CCR-VIA -- COMITATO DI COORDINAMENTO REGIONALE PER LA VALUTAZIONE D'IMPATTO AMBIENTALE

Giudizio n° 4106 Del 14/12/2023
Prot. n° 23/369765 Del 01/09/2023

Ditta Proponente: S.E.R. Plast S.r.l.

Oggetto: Ampliamento piazzale esistente

METRIA CON LAYOUT IMPIANTO RIFIUTI - Scala 1:200

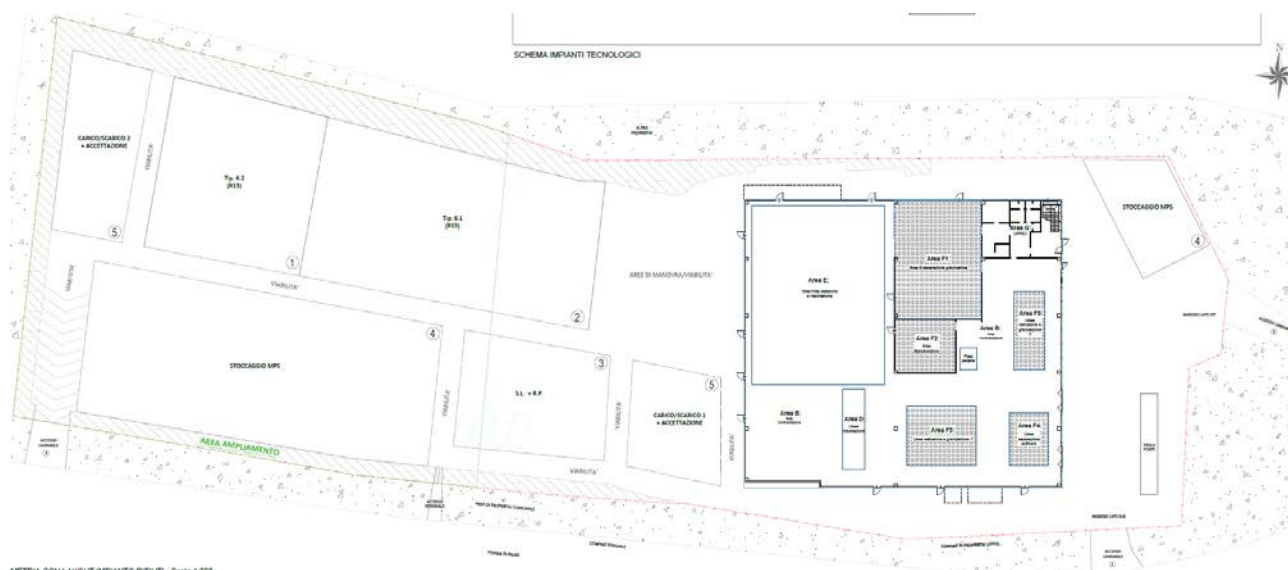
- non indica gli accorgimenti adottati per limitare la dispersione eolica di materiale dai cumuli posti nelle aree esterne visto che la planimetria degli scarichi non riporta tutte le linee di scarico;
- non descrive gli impianti sotesi ai punti di emissione in atmosfera, non giustifica l'incremento di portata del punto di emissione E2 e non contiene la planimetria con l'indicazione dei punti di emissione;
- nella planimetria della rete di raccolta delle acque meteoriche sono presenti imprecisioni;
- la valutazione previsionale di impatto acustico fa riferimento ad altro impianto della S.E.R. Plast S.r.l. localizzato in località Piano di Corte SS 150 km 18+200 nel Comune di Canzano (TE);

1. Produrre la valutazione previsionale dell'impatto acustico ai sensi della DGR 770/P/2011;
2. Descrivere gli impianti e le attività asservite ai punti di emissione proposti, specificando anche le modifiche richieste relativamente al punto di emissione E2 e produrre una planimetria dei punti di emissione in atmosfera;
3. Indicare gli accorgimenti previsti per limitare la dispersione eolica di materiale nelle aree esterne di messa in riserva e di stoccaggio delle MPS e dare evidenza che l'ampiezza delle aree di messa in riserva sia compatibile con la potenzialità istantanea di rifiuti, tenendo conto dell'altezza massima di 3 m indicata nella circolare n. 1121/2019;
4. aggiornare la planimetria della rete di raccolta delle acque meteoriche indicando tutte le linee di raccolta e di scarico.

SER Plast srl
Sorgente sonora

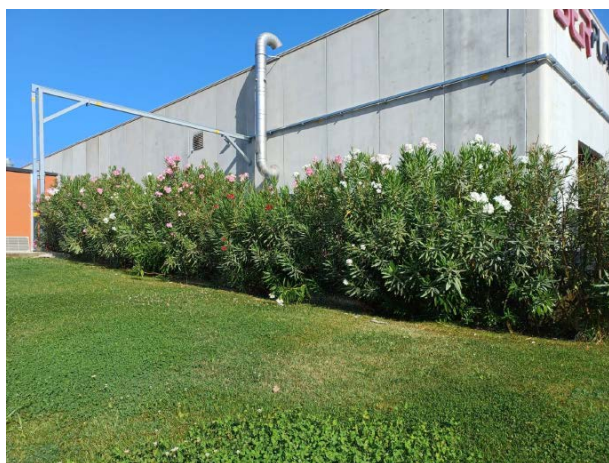
Come si evince dall'immagine satellitare, l'impianto preso a riferimento nella relazione specialistica non coincide con quello oggetto dell'istanza di VA.
